PROJET DE REVISION DU PLAN LOCAL D'URBANISME INTERCOMMUNAL (PLUI) DE VAL D EUROPE AGGLOMERATION

RAPPORT 1^{ère} PARTIE

COMMISSION D'ENQUETE

Remarque 4 :

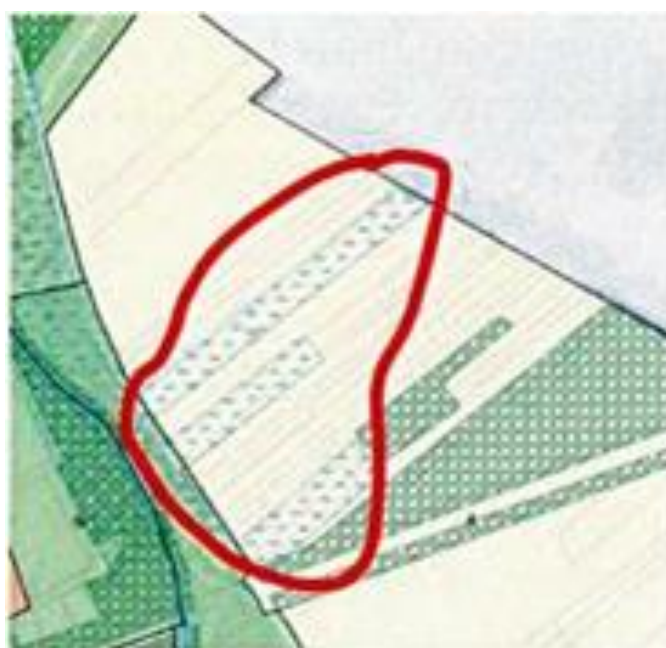
A la lecture des plans, apparaît un aplat représentant les **zones humides potentielles**. Pour davantage de lisibilité, nous demandons que celles-ci soient enlevées des plans et répertoriées en annexes du PLU.

Remarque 5 :

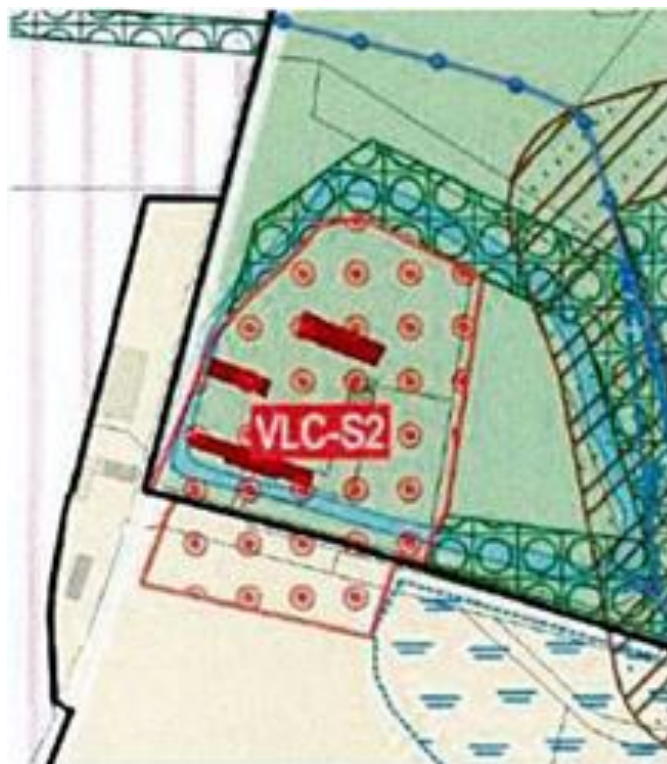
Le règlement de la zone A stipule que les bâtiments repérés au plan de zonage peuvent changer de destination et liste celles possibles. Après examen attentif des plans de zonages, nous avons bien constaté le repérage de **bâtiments agricoles faisant l'objet d'une protection au titre du patrimoine bâti** mais aucun d'entre eux ne sont repérés comme pouvant changer de destination. Serait-ce un oubli ? Nous demandons que celui-ci soit rectifié.

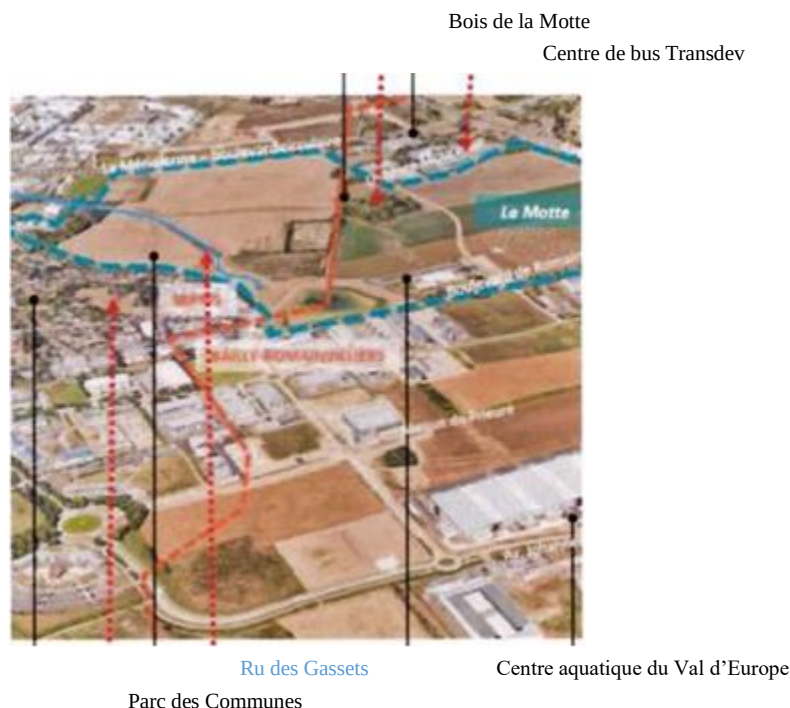
Le parc des communes, le ru des Gassets, le bois de la Motte et le centre de bus Transdev sont mal placés sur la photo aérienne.

Les propositions sont apportées sur le plan ci-dessous via les tirets rouge.

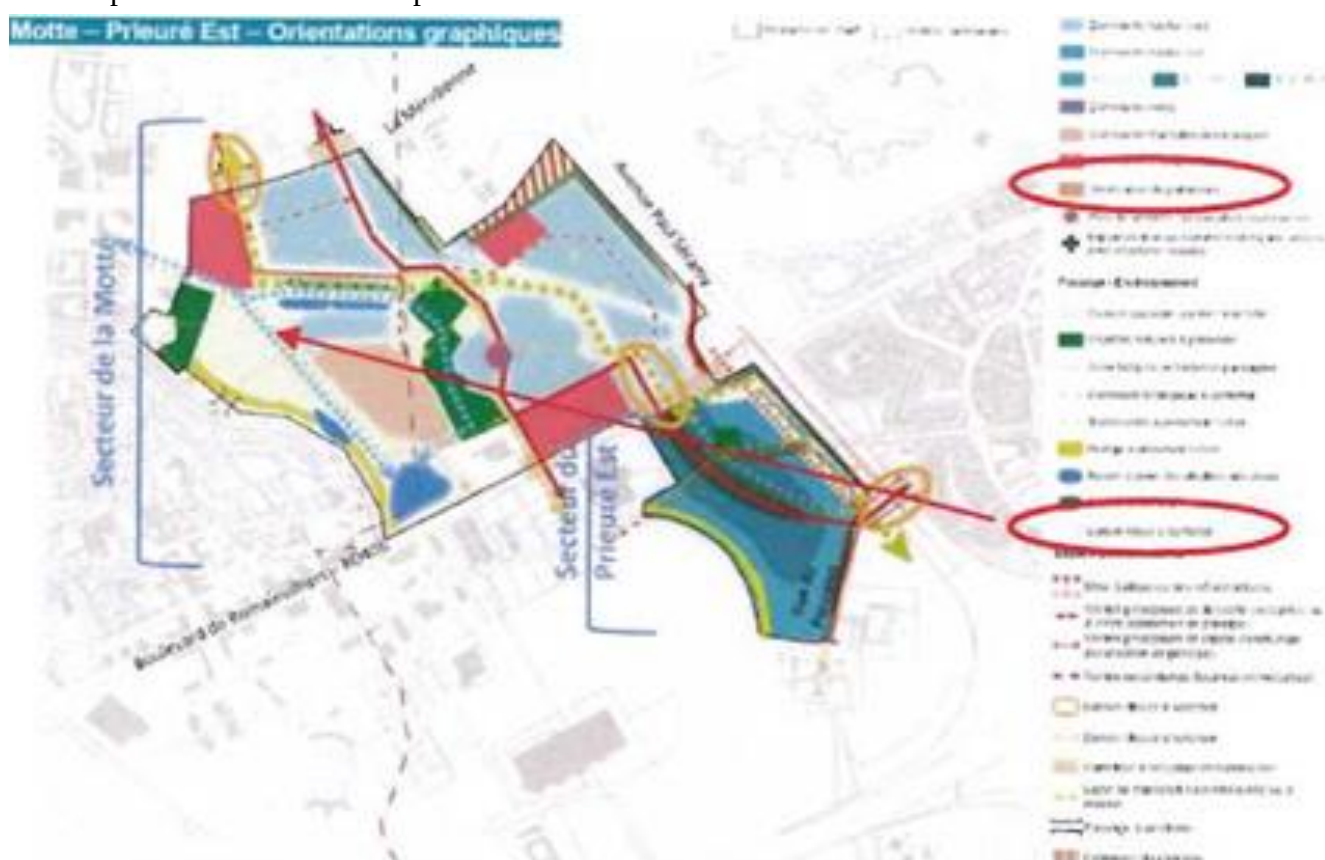
Les liaisons bleues à conforter dans la légende sont trait continue avec flèche, mais semblent dans la cartographie représentée par des tiretés bleues.

Cette représentation doit être reprise.

Page 25 :

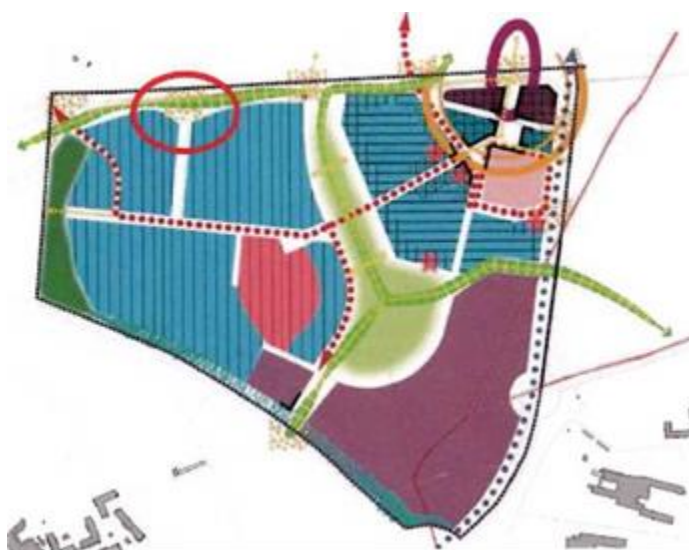
La carte de l'OAP sectorielle de la ZAC des Trois Ormes indique l'aménagement d'un carrefour à sécuriser et à matérialiser sur la RD 934 (voir ci-dessous). Ce dernier a été supprimé au stade projet.

Page 65 :

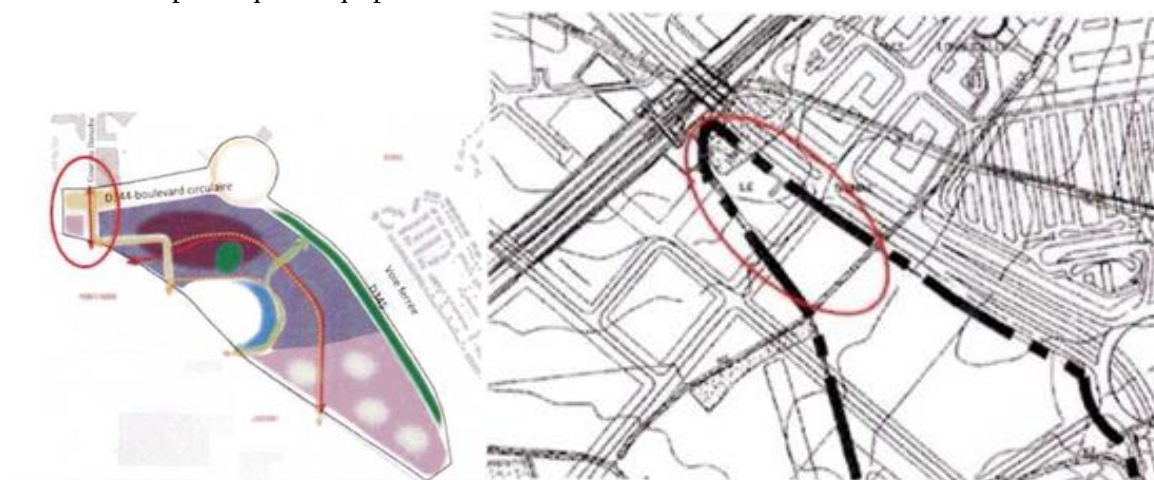
L'OAP de la ZAC des Gassets ne comprend pas la pointe située à l'extrémité Ouest de la ZAC. De plus, la partie située à l'Ouest du cours de la Gondoire est vouée à une programmation d'Activités Spécifiques/Equipements/bureaux.

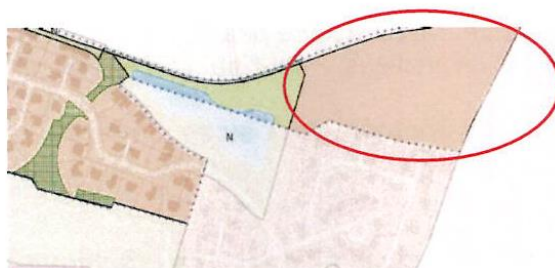
Le PLUI ne prévoit pas d'OAP sectorielle sur la ZAC des deux Golfs. Seul un lot reste à développer (voir carte ci-dessous).

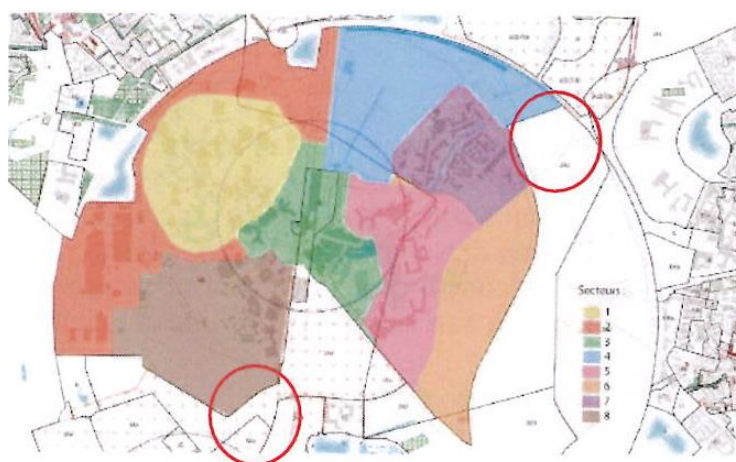
Comme mentionné précédemment, le zonage du sous-secteur 4 (zonage bleu) doit correspondre à la limite de la ZAC du Parc et du Centre Touristique jusqu'au rond-point. EpaFrance formule la même observation pour le sous-secteur 8 (zonage marron) jusqu'à l'Avenue Hergé. Ces derniers figurent bien en zone UD sur le document graphique.

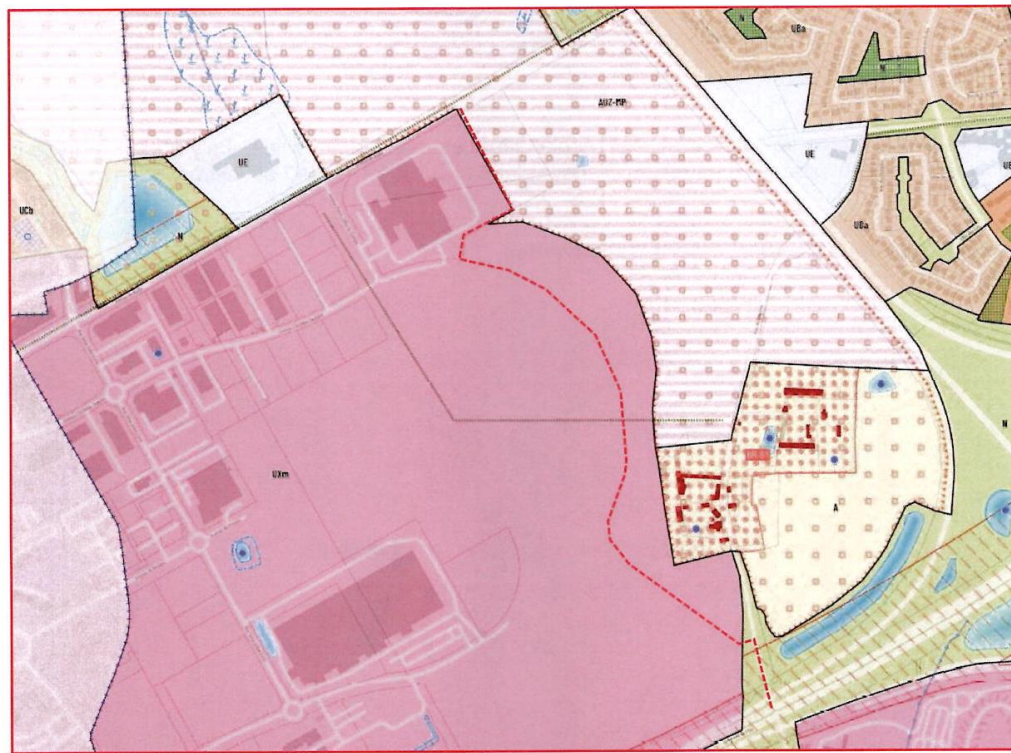
EpaFrance demande la modification du plan de zonage de façon à caler la limite entre les zones UXm et AUZ-MP sur la limite entre le In et le Hors Disney.

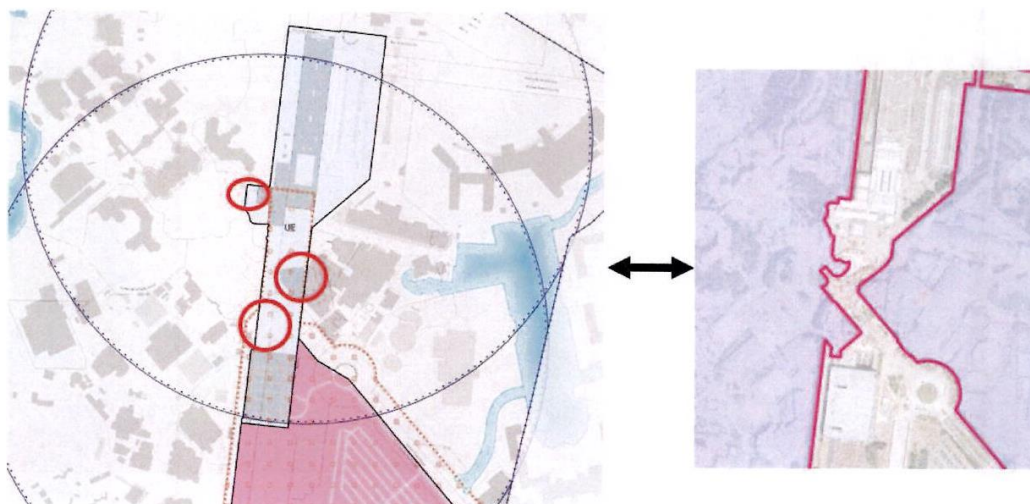
La zone N sur le bassin dépasse sur un foncier privé où un projet de voie est prévu à cet emplacement.

Observation 130 :Commune de Coupvray :

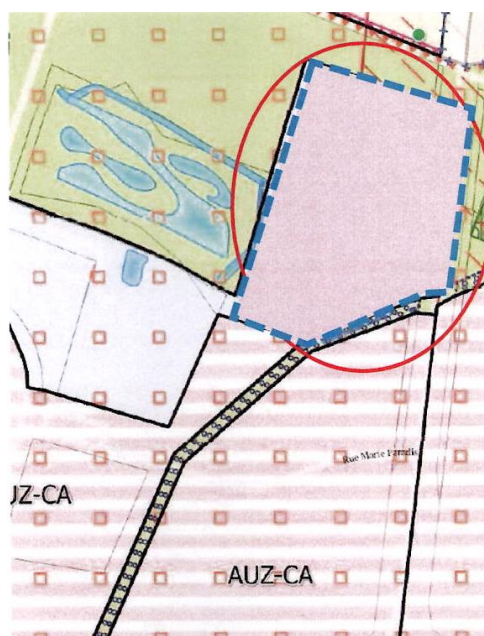
En cohérence avec l'observation faite sur la page 28 des OAP sectorielle Cents Arpents quant à la localisation du futur collège, le règlement graphique devra être mis en cohérence avec les nouvelles orientations. La parcelle prévue initialement pour le collège devra évoluer d'un zonage UE à un zonage AUZ-CA :

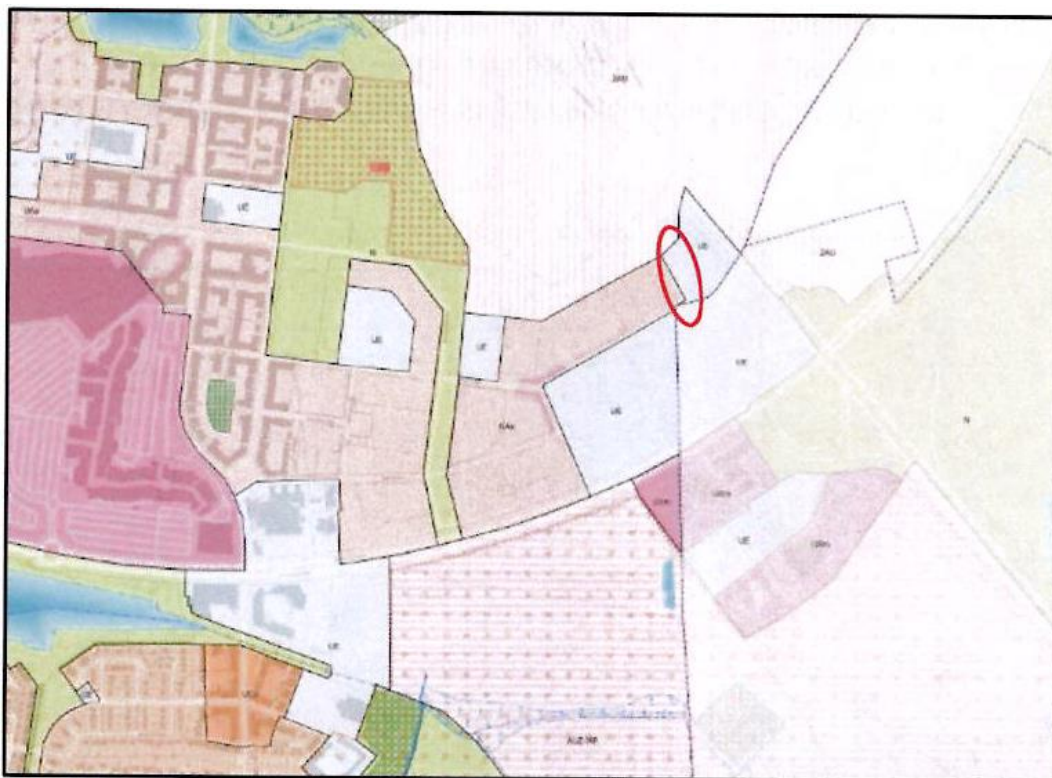
Sur la carte suivante, la limite entre la zone UE et UAa sera décalée vers l'est pour coller au périmètre de la chaufferie

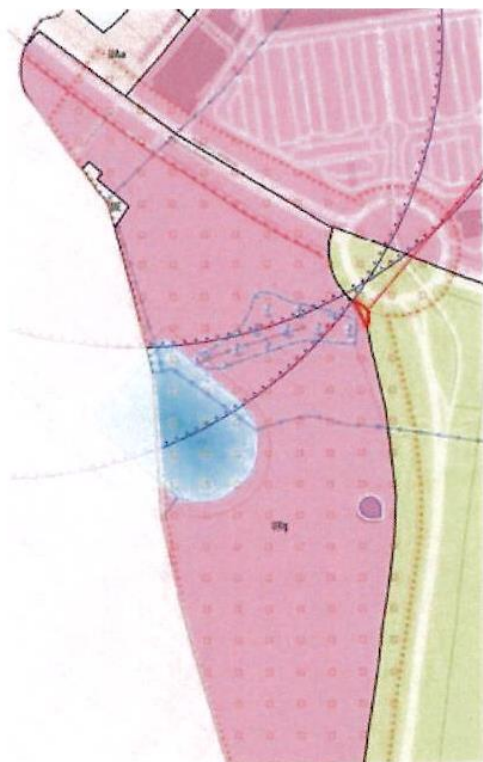
La carte ci-dessous présente un petit triangle classé en zone N qui est intégré dans les lots à bâtir contractualisés dans la Phase V. Il ne peut donc pas être intégré en zone N au futur PLUI.

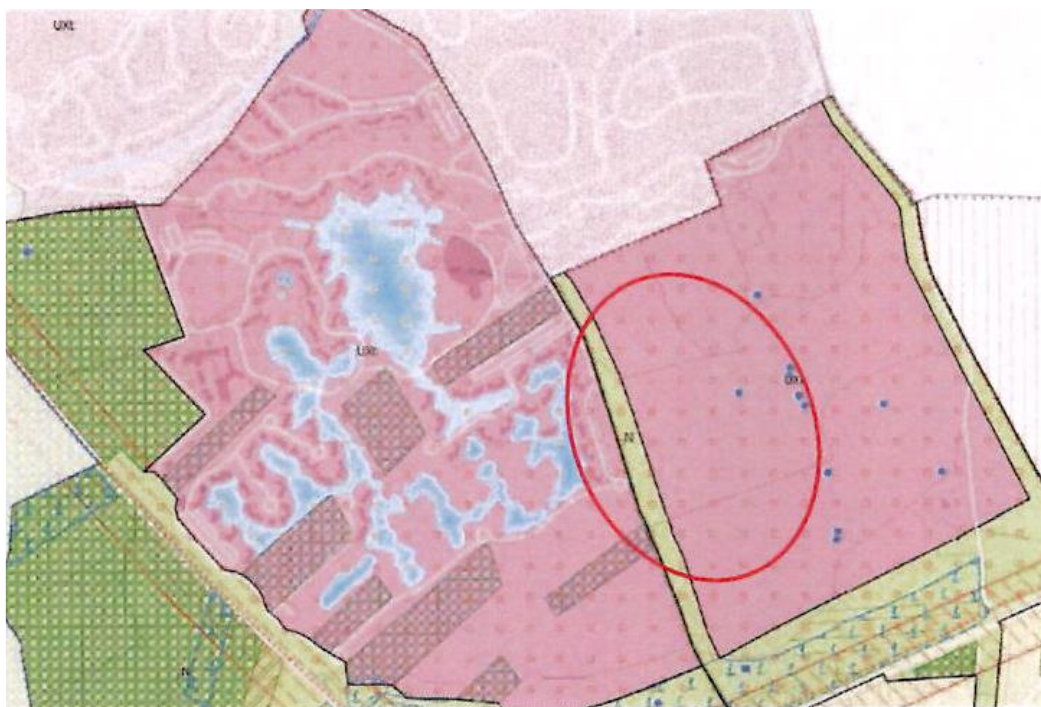
Le plan de zonage laisse apparaître la présence de nombreuses mares et plans d'eau dans la zone UXt.

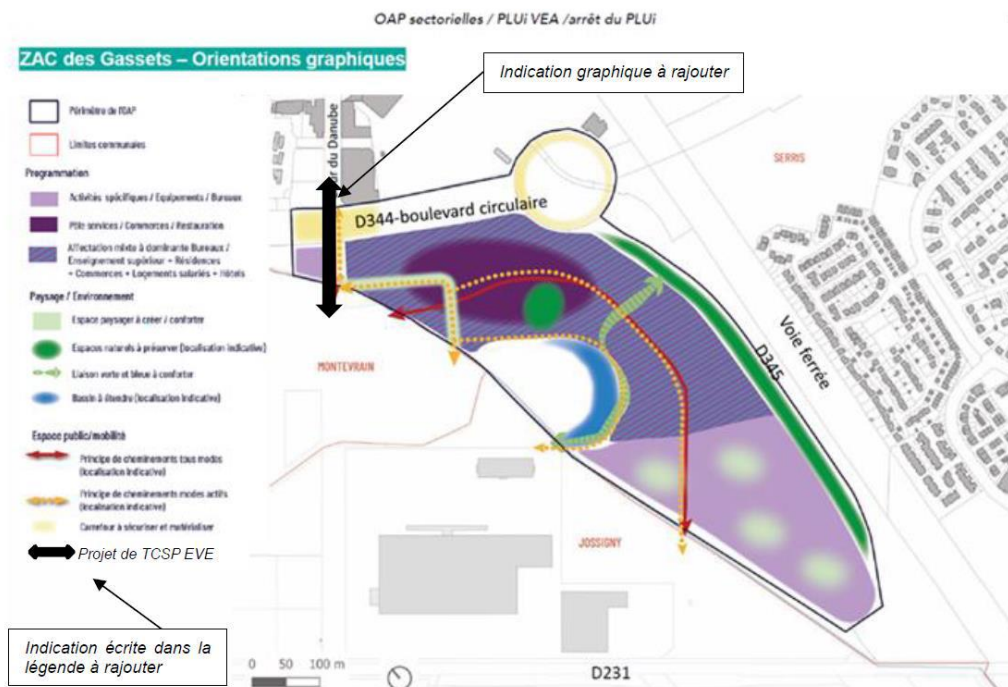
Île-de-France Mobilités demande à Val d'Europe Agglomération de faire apparaître le tracé du projet de TCSP EVE dans les orientations graphiques de l'OAP 20 en s'appuyant sur le schéma explicatif ci-dessous.

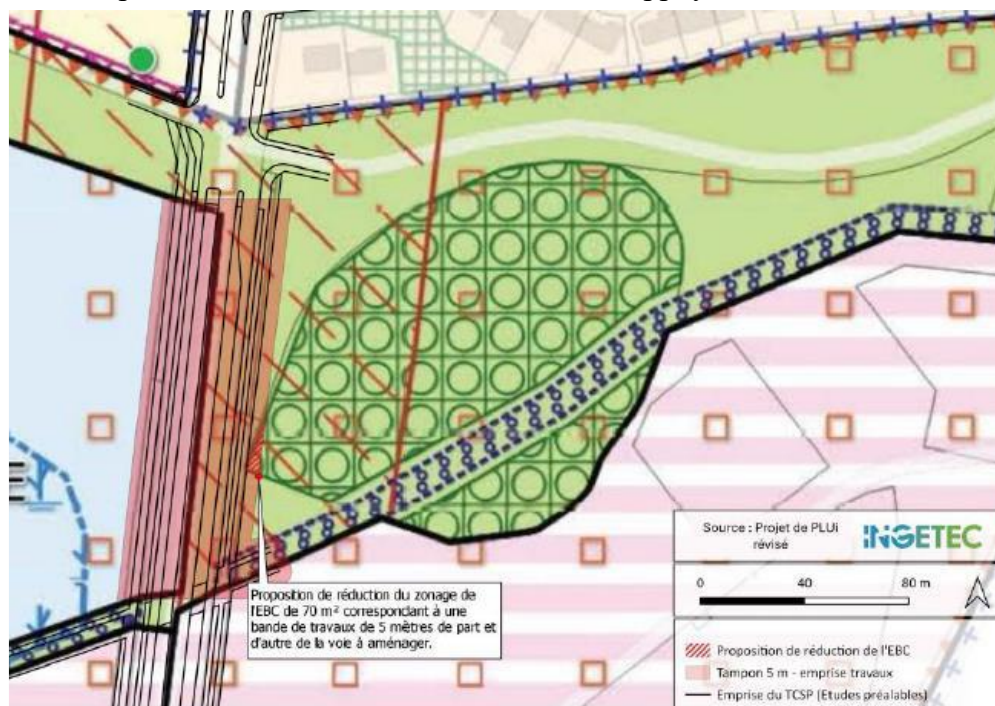
Île-de-France Mobilités demande à Val d'Europe Agglomération de réduire de l'ordre de 70 m² l'emprise de l'espace boisé classé à l'est de la RD5 en s'appuyant sur le schéma suivant.
